## **RELATÓRIO DE FISCALIZAÇÃO RF/DS/GSB/100/2020**

**Município:** Vila Velha

**Assunto:** Fiscalização do Sistema de Abastecimento  
de Água (Bloco 3)

**GERÊNCIA DE SANEAMENTO BÁSICO: GSB  
DIRETORIA DE SANEAMENTO BÁSICO E INFRAESTRUTURA VIÁRIA: DS**

Figura 6 - EEAT Argolas.

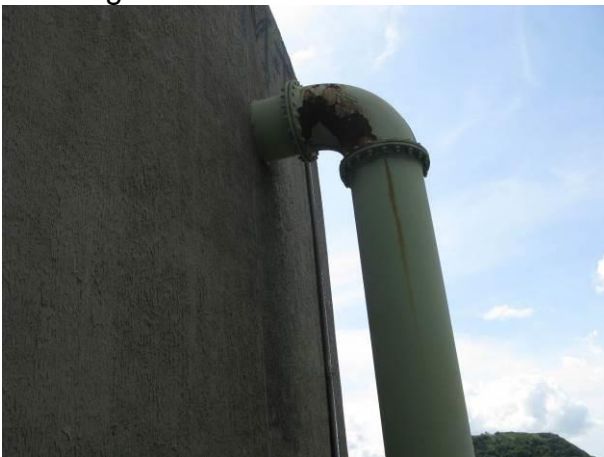
**CONSTATAÇÃO C1:** Sinais de corrosão/ferrugem nas seguintes tubulações do S.A.A. de Vila Velha: no toco de interligação flangeado da tubulação de descida do reservatório de lavagem de filtros da ETA Cobi, EEAT Soteco, EEAT Prainha da Glória, EEAT Jaburuna I, EEAT Ilha das Flores, EEAT Argolas, Reservatório Garoto, EEAT São Torquato, tubulações e passarelas do Sistema de Proteção de Transientes Hidráulicos do baixo recalque e tubulações da EEAT do Reservatório de lavagem de filtros da ETA Cobi.

**Determinação D1:** A Cesan deve realizar operação e manutenção adequada das unidades integrantes dos sistemas de abastecimento de água, de acordo com as exigências dos regramentos vigentes.

Figura 14 - Eriocromo Cianina-R vencido (ETA Cobi).

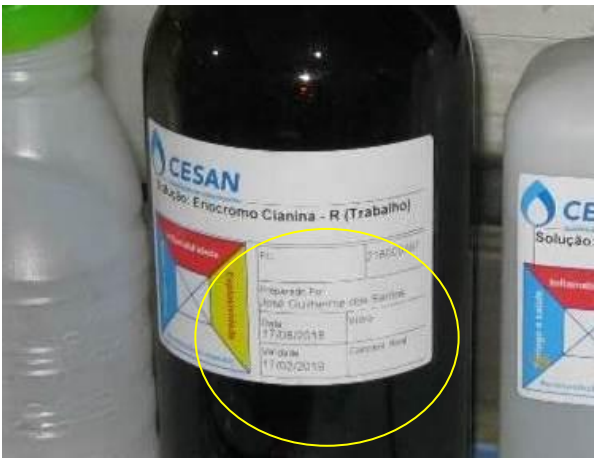
**CONSTATAÇÃO C3:** Reagentes com validade vencidas nas ETA's Cobi e Caçaroca: Eriocromo Cianina-R (ETA Cobi), Tampão de acetato de Sódio (ETA Cobi), Eriocromo Cianina-R (ETA Caçaroca) e Solução Padrão de Alumínio(ETA Caçaroca).

**Determinação D3:** A Cesan deve manter os laboratórios de análises físico-químicas e microbiológicas em condições de organização e limpeza, com adequado armazenamento e conservação dos produtos químicos e/ou reagentes e equipamentos calibrados.

Figura 19 - Quadro elétrico da EEAT Jaburuna II.

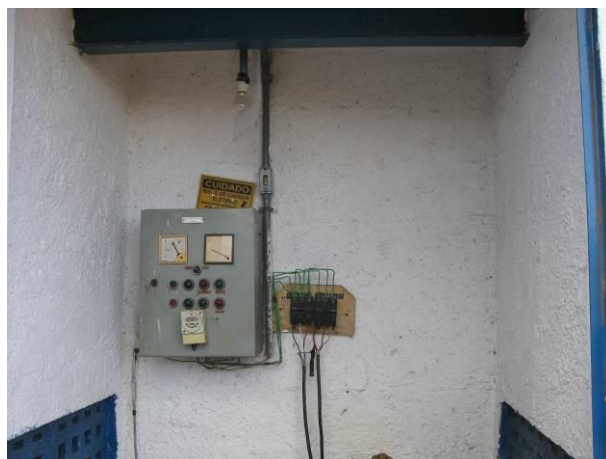
**CONSTATAÇÃO C4:** Mau estado de conservação das seguintes unidades do SAA de Vila Velha: EEAT Alvorada (abrigo e ausência de quadro elétrico), EEAT Jaburuna II (Quadro elétrico), EEAT Brisamar (ausência de quadro elétrico) e Booster Ataíde (Porta do abrigo).

**Determinação D4:** A Cesan deve realizar operação e manutenção adequada das unidades integrantes dos sistemas de abastecimento de água, de acordo com as exigências dos regramentos vigentes.

Figura 25 - Tubulação de limpeza do filtro da ETA Caçaroca.

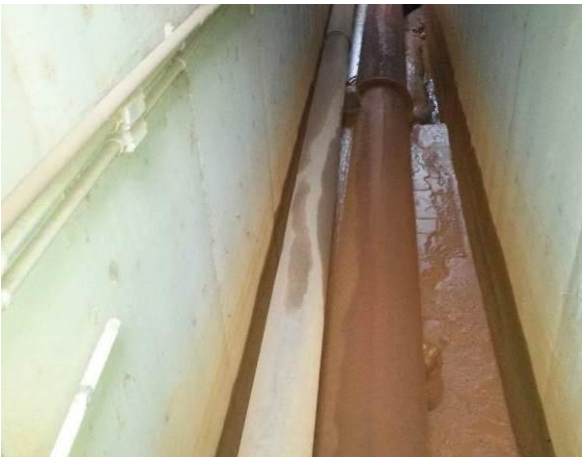
**CONSTATAÇÃO C6:** Vazamento nas seguintes unidades do S.A.A. de Vila Velha: tubulação de limpeza do filtro da ETA Caçaroca, Reservatório Garoto e EEAT do Reservatório de lavagem de filtros da ETA Cobi.

**Determinação D6:** A Cesan deve realizar operação e manutenção adequada das unidades integrantes dos sistemas de abastecimento de água, de acordo com as exigências dos regramentos vigentes.

Figura 49 - EEAT Ilha das Flores.

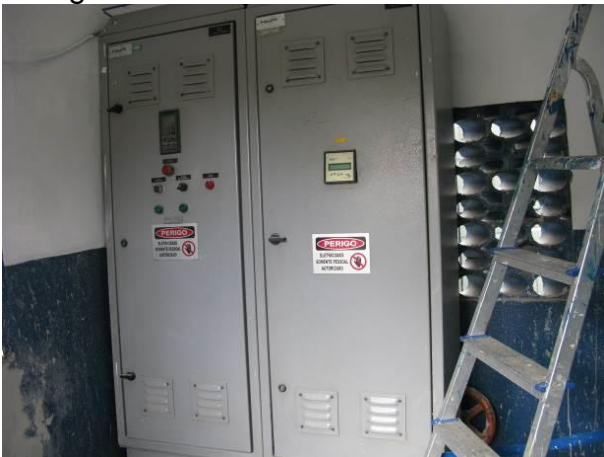
**CONSTATAÇÃO C12:** Ausência de iluminação nas seguintes unidades do S.A.A. de Vila Velha: EEAT Prainha da Glória, EEAT Bairro Garoto, EEAT Ilha das Flores e EEAT São Torquato.

**Determinação D12:** A Cesan deve cumprir as normas técnicas, os procedimentos e/ou requisitos estabelecidos em regramento vigente para a implantação de todas as infraestruturas necessárias para a adequada prestação de serviços de abastecimento de
